Stavba: <b>"PN v Opavě - úprava vzduchotechniky kuchyně"</b>	
<b>ZMĚNOVÝ LIST</b>	<b>ZL - 01</b>
<b>Dotčená část díla:</b>	<b>Všechny části</b>
<b>Předmět změny:</b>	Částečná revize projektu
<b>Objednatel:</b>	Psychiatrická nemocnice v Opavě Olomoucká 305/88, 746 01 Opava
<b>Zhotovitel:</b>	PROFI KLIMA solution s.r.o. Nademejnská 1069/24, Praha, 198 00
ZL zpracoval za zhotovitele : Martin Bátorla	Datum : 11.06.2019
<b>Popis změny:</b> Aktualizace výkazu výměr dle skutečnosti.	
<b>Zdůvodnění:</b>  Jedná se o úpravy/ změny projektu (např. doplnění digestoří v hlavní kuchyni, zrušení digestoře nad stávající fritézou), jiné řešení protihlukové stěny, výměna dalších částí elektro roštů/ žlabů v kuchyni, realizace SDK stropu v kuchyni (řeší jiná firma) a s tím spojené změny ve vzduchotechnice atd.	
<b>Řešení:</b>  Řešení spočívá v méněpracích a vícepracích specifikovaných dále.	
<b>Předpoklad dopadu do ceny :</b>	<b>zvýšení: bez DPH</b> <b>vč. 21% DPH</b>

Název zakázky: PN v Opavě - úprava vzduchotechniky kuchyně  
Místo stavby: Opava

### BOD 1 - VZDUCHOTECHNIKA

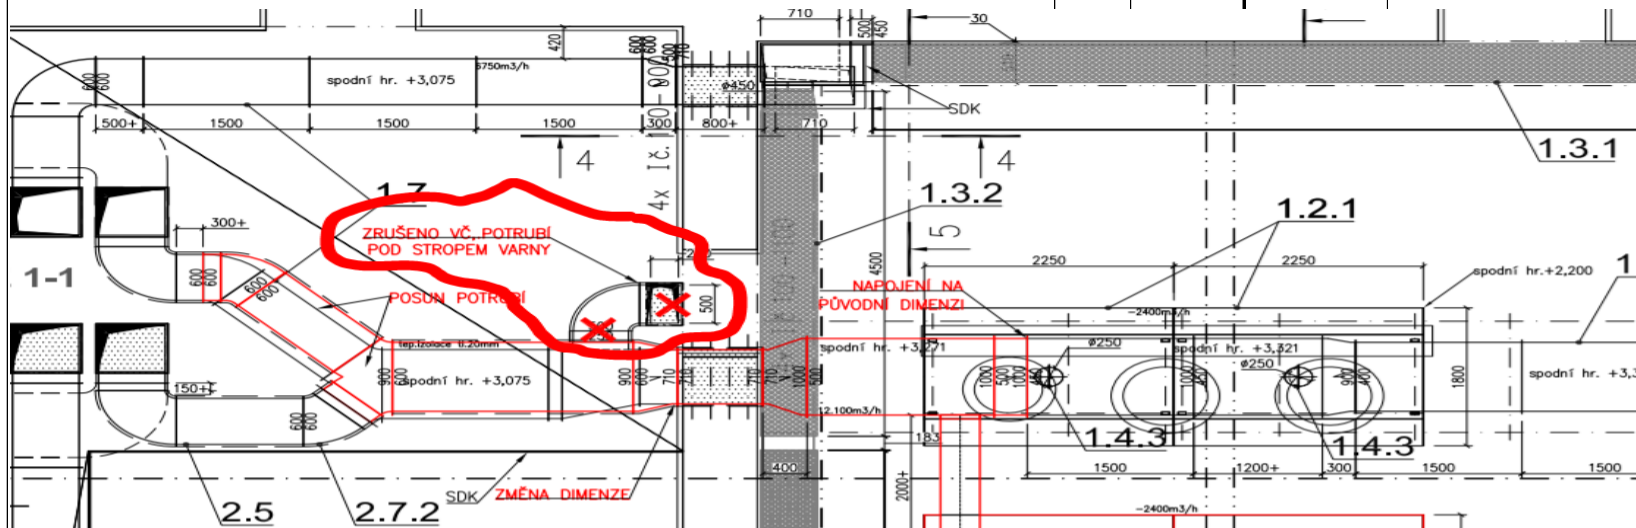
4.2.4	Kuchyňská odsávací nerezová digestoř, nástěnné jednořadé provedení, vč. osvětlení, 4ks tukových filtrů a zásuvné vaničky pro sběr tuků, Vo=2400m <sup>3</sup> /h, připojovací hrdlo shora 2x Ø280, rozměr: 3250x1200x465[mm] (ŠxHxV)	ks	-1,00	33 543,00	-33 543,00	3 354,00	-3 354,00	<b>-36 897,00</b>

4.5.1	Škrtící klapka Ø355, ruční ovládání	ks	-1,00	906,00	-906,00	91,00	-91,00	<b>-997,00</b>
4.8	Čtyřhranné potrubí VZT pozinkované, třída těsnosti B do obvodu 1500 mm vč. 25% tvarovek	m <sup>2</sup>	-1,00	396,00	-396,00	139,00	-139,00	<b>-535,00</b>

4.9	Kruhové potrubí VZT pozinkované, třída těsnosti B, navíc tmelené spoje do Ø280 vč. 60% tvarovek	m	-2,80	369,00	-1 033,20	129,00	-361,20	<b>-1 394,40</b>
	do Ø355 vč. 10% tvarovek	m	-3,10	462,00	-1 432,20	162,00	-502,20	<b>-1 934,40</b>

4.11.2	Tepelná izolace potrubí, mirelon tl.20mm vč. AL folie, kotvení lepením + navařovací trny	m <sup>2</sup>	-2,80	165,00	-462,00	66,00	-184,80	<b>-646,80</b>

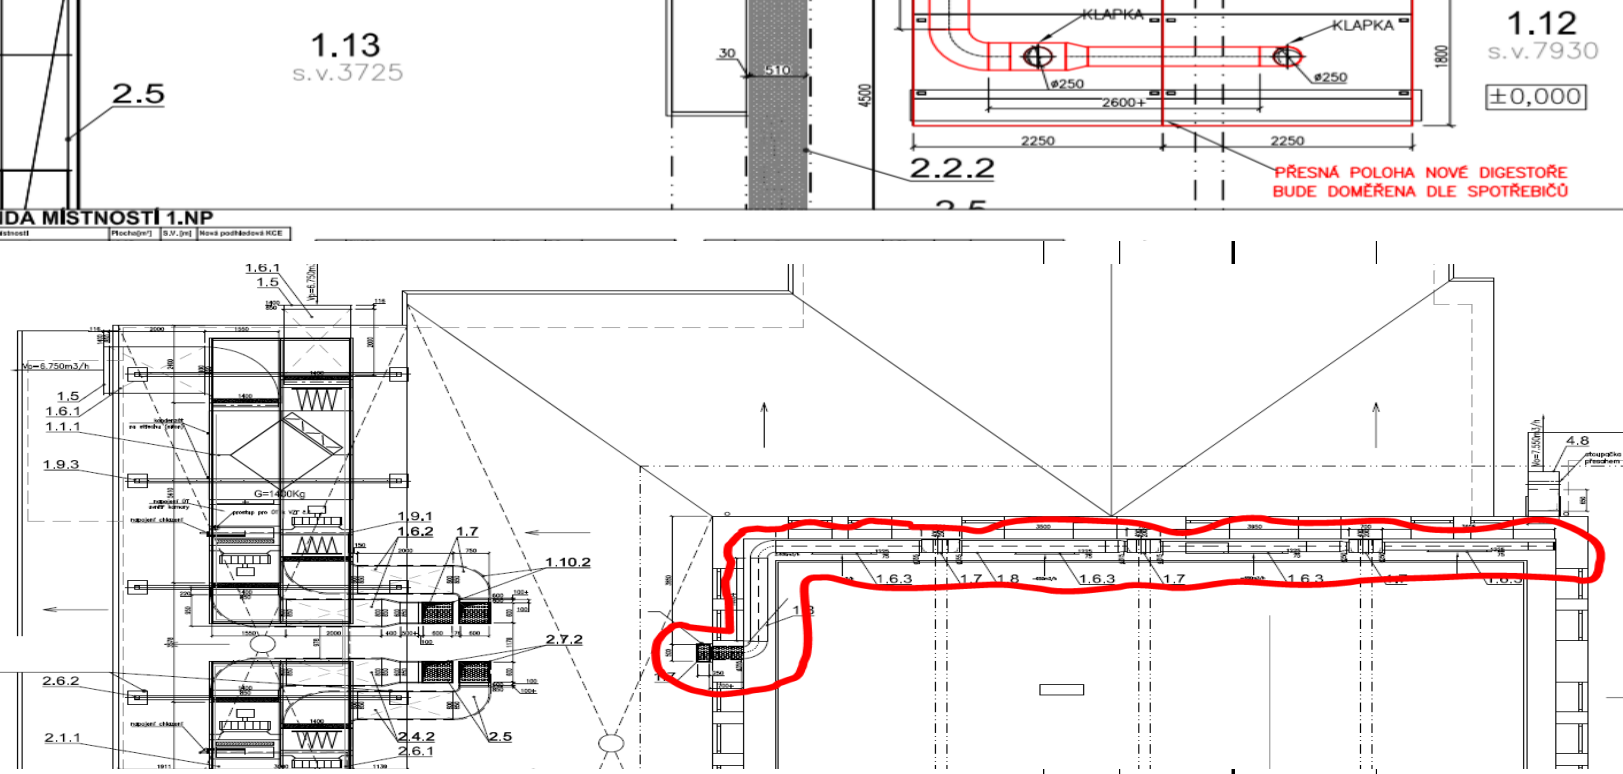
1.6.3	Odvodní vyústka jednořadá s regulací na kruhové potrubí, velikost 1225x75mm, Vo=650m3/h, provedení hliník	ks	-4,00	1 385,00	-5 540,00	139,00	-556,00	<b>-6 096,00</b>

1.7	Čtyřhranné potrubí VZT pozinkované, třída těsnosti B do obvodu 1500 mm vč. 35% tvarovek	m2	-9,00	396,00	-3 564,00	139,00	-1 251,00	<b>-4 815,00</b>

1.8	Kruhové potrubí VZT pozinkované, třída těsnosti B, navíc tmelené spoje do Ø250 vč. 20% tvarovek	m	-3,60	323,00	-1 162,80	113,00	-406,80	<b>-1 569,60</b>
	do Ø315 vč. 30% tvarovek	m	-4,00	392,00	-1 568,00	137,00	-548,00	<b>-2 116,00</b>
	do Ø355 vč. 20% tvarovek	m	-8,00	462,00	-3 696,00	162,00	-1 296,00	<b>-4 992,00</b>

1.10.1	Tepelná izolace potrubí, mirelon tl.20mm vč. AL folie, kotvení lepením + navařovací trny	m2	-1,50	158,00	-237,00	63,00	-94,50	<b>-331,50</b>
1.10.2	Tepelná izolace potrubí, minerální vlna tl.60mm, vč. oplechování pozink. plechem	m2	-7,00	626,00	-4 382,00	188,00	-1 316,00	<b>-5 698,00</b>

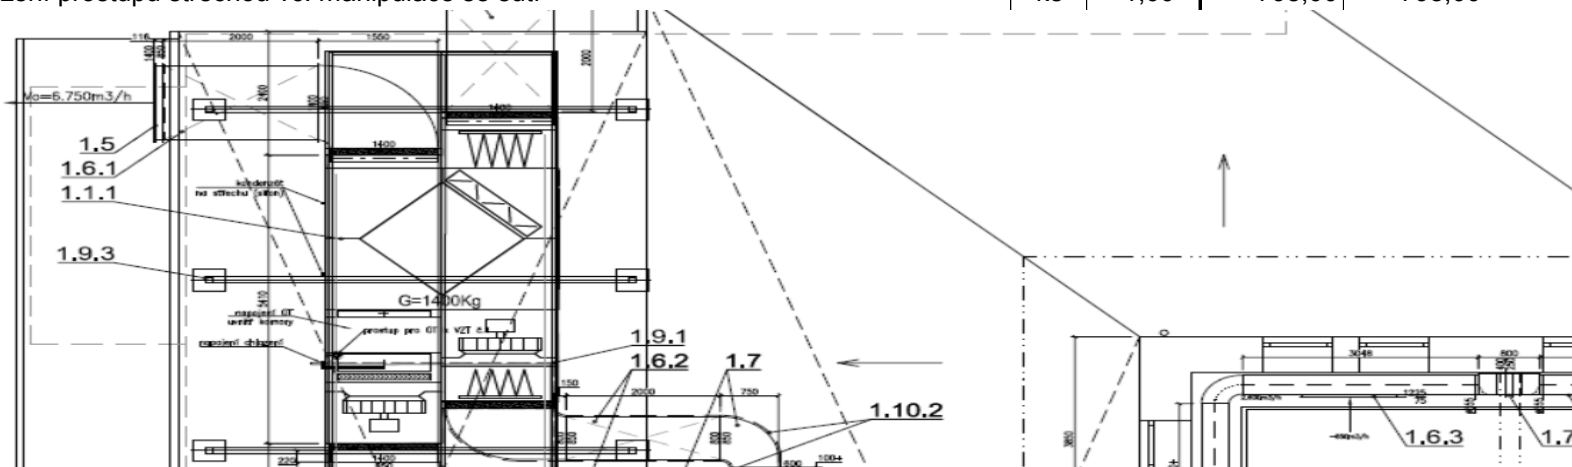
<b>BOD 5 - STAVBA (střecha u VZT jednotek zař. č. 1 a 2)</b>								
	<u>Nově bude takto:</u> Realizaci horní střechy (střecha s krytinou vlnitá lepenka) kompet zajistí objednatel.  Realizaci spodní střechy (střecha s lepenkou) provede zhotovitel - nová krytina lepenka včetně okapnice, závětrných lišt.							
<b>MÉNĚPRÁCE</b>								
	Demontáž vlnité azbestocementové krytiny sklonu do 30° do suti "v.č.04" 120,0	m2	-120,00	29,00	-3 480,00			<b>-3 480,00</b>

ČÍSLO POZ.	NÁZEV POLOŽKY	MÉR. JEDN.	MNOŽ. (-)méněpráce (+)vícepráce	DODÁVKA		MONTÁŽ		CELKEM (-)méněpráce (+)vícepráce
				za jedn. dodávka	dodávka celkem	za jedn. montáž	montáž celkem	
	Demontáž hřebene nebo nároží vlnité azbestocementové krytiny sklonu do 30° do suti	m	-8,80	22,00	-193,60			<b>-193,60</b>
	"v.č.04" 4,40*2							
	Hřeben vlnité azbestocementové krytiny z kónických hřebenáčů přírodních 4,40*2	m	-8,80	24,00	-211,20			<b>-211,20</b>
	Přesun hmot procentní pro krytiny skládané v objektech v do 12 m	%	-1,00	100,00	-100,00			<b>-100,00</b>
	Poplatek za uložení stavebního odpadu s azbestem na skládce (skládkovně)	t	-1,91	1 378,00	-2 631,98			<b>-2 631,98</b>
<b>VÍCEPRÁCE</b>								
POZN.: Realizaci spodní střechy (střecha s lepenkou) ... je již v ceně SoD								
<b>BOD 6 - STAVBA</b>								
<b>MÉNĚPRÁCE</b>								
	Jádrové vrty diamantovými korunkami do D 400 mm do stavebních materiálů	m	-0,67	4 352,00	-2 915,84			<b>-2 915,84</b>

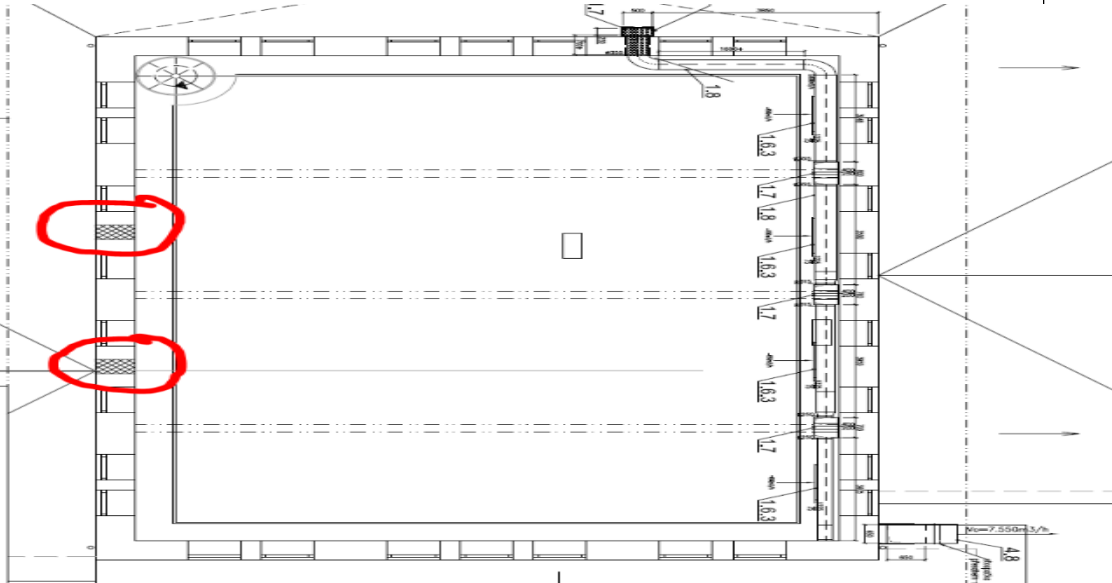
ČÍSLO POZ.	NÁZEV POLOŽKY	MÉR. JEDN.	MNOŽ. (-)méněpráce (+)vícepráce	DODÁVKA		MONTÁŽ		CELKEM (-)méněpráce (+)vícepráce
				za jedn. dodávka	dodávka celkem	za jedn. montáž	montáž celkem	
	V rozpočtu je u této položky co do ceny této položky započítána pouze montáž, nikoliv dodávka digestoře. Dodávka digestoře je dána výše uvedenou položkou.							
<b>BOD 13 - STAVBA (ocel. konstrukce VZT jednotek zař. č. 1 a 2)</b>								
	POZN.: Po rozkrytí střechy bylo zjištěno, že ocelové konstrukce nelze provést dle projektu.  Nově bude dále snížena výška ocelové konstrukce tak, aby v každém místě byla nad střechou min 20 cm.							
	<b>VÍCEPRÁCE - úpravy pro horní řadu patek ocelovky</b>							
	Rozkrytí a zakrytí vlnité azbestocement střechy (celá spodní řada nad pozednicí) pro potřeby realizace patek OK	kpl	5,00	1 175,00	5 875,00			<b>5 875,00</b>
	Ukotvení pozednice do nosné stěny závitovými tyčemi na chem. kotvy	ks	12,00	638,00	7 656,00			<b>7 656,00</b>

Výřezání/ odstranění pozednice v místech patek ocel. konstrukce	ks	6,00	217,00	1 302,00			<b>1 302,00</b>
	Vybourání cihelného zdiva v místě patek ocel. Konstrukce (v místech odstraněné pozednice)	ks	6,00	515,00	3 090,00			<b>3 090,00</b>
	Zhotovení šalování vč. mat.	ks	6,00	693,00	4 158,00			<b>4 158,00</b>
	Vnitrostaveništní doprava suti a vybouraných hmot pro budovy v do 12 m ručně	t	0,30	363,00	108,90			<b>108,90</b>
	Odvoz suti a vybouraných hmot z meziskládky na skládku do 1 km s naložením a se složením	t	0,30	218,00	65,40			<b>65,40</b>
	Příplatek k odvozu suti a vybouraných hmot na skládku ZKD 1 km přes 1 km ( 8 x)	t	1,00	9,00	9,00			<b>9,00</b>
	Poplatek za uložení stavebního odpadu (suť) na skládce (skládkovné)	t	0,30	261,00	78,30			<b>78,30</b>
	Vybetonování místo odstraněného cihelného zdiva v místě patek ocelové konstrukce - do roviny	kpl	6,00	762,00	4 572,00			<b>4 572,00</b>
	Odvoz patek ze stavby, Úprava již vyrobených patek ocelové konstrukce, nový návoz patek na stavbu, včetně nátěru	ks	6,00	834,00	5 004,00			<b>5 004,00</b>
